**NÁRODNÍ  
PAMÁTKOVÝ  
ÚSTAV**

Vyjádření podle ustanovení § 14 odst. 6 zákona č. 20/1987 Sb. ve znění pozdějších předpisů

**Prace, okres Brno-venkov, Jihomoravský kraj, Mohyla míru, r. č. 33813/7-909, p. č. 1047/5, 1047/10, 1048/34, 1048/36, 1048/53, 1048/54, 1048/61, 1048/62, 1052/21, 1052/24, 1052/25, 1052/61, 1052/62, 1052/63, 1052/124, 1053, 1054, 1055, 1056, 1057, 1058, k. ú. Prace - rekonstrukce návštěvnické infrastruktury, projektová dokumentace pro územní rozhodnutí a stavební povolení**

Návrhy architekta Josefa Fanty (Archiv Národního technického muzea v Praze)

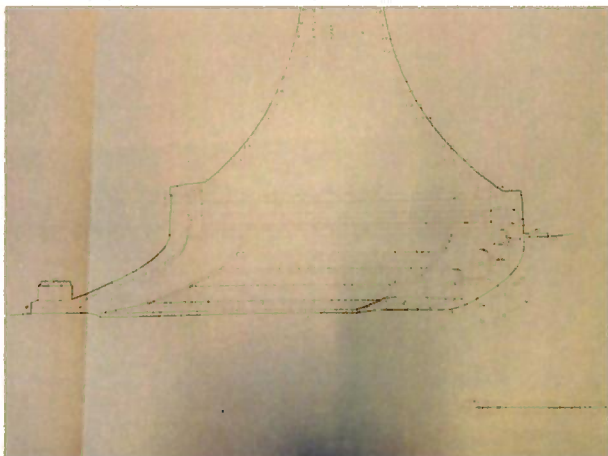
Předložená dokumentace se zabývá úpravou terénu okolo Mohyly míru, tj. úpravou stupňů teras podle původního návrhu Josefa Fanty. Stupňovité terasy mají být nezatravněné, na jílovém loži má být položena kamenná drť okrového odstínu.

Po bocích terasových stupňů, podél kamenných zídek, mají být vysazeny keře skalníku s rudými bobulovými plody (*Cotoneaster dammeri* Skogholm). Spon výsadby a lokace má být 3 – 4 ks /m<sup>2</sup> - viz návrh architekta Josefa Fanty (Archiv Národního technického muzea v Praze).

Ad. 2.: Nyní předložená PD se nezabývá detaily provedení, odkazuje na původní výkresovou dokumentaci architekta Josefa Fanty, která je archivována v Archivu Národního technického muzea v Praze. V průběhu zpracování dalšího stupně projektové dokumentace doporučujeme průběžné konzultace na NPÚ, ÚOP v Brně v souladu se zněním § 14 zákona č. 20/1987 Sb., neboť: *„Ke každému dokončenému stupni projektové dokumentace zpracuje odborná dokumentace státní památkové péče písemné vyjádření jako podklad pro závazné stanovisko obecního úřadu obce s rozšířenou působností...”*

Ad. 3.: Podmínka týkající se posouzení vzorků materiálů a povrchových úprav před realizací je uložena z důvodu zachování autenticity a kontinuity úprav okolí Mohyly míru podle návrhů Josefa Fanty (úprava teras, úprava povrchů), případně z důvodu korekce nově vkládaných materiálů (mobiliář).
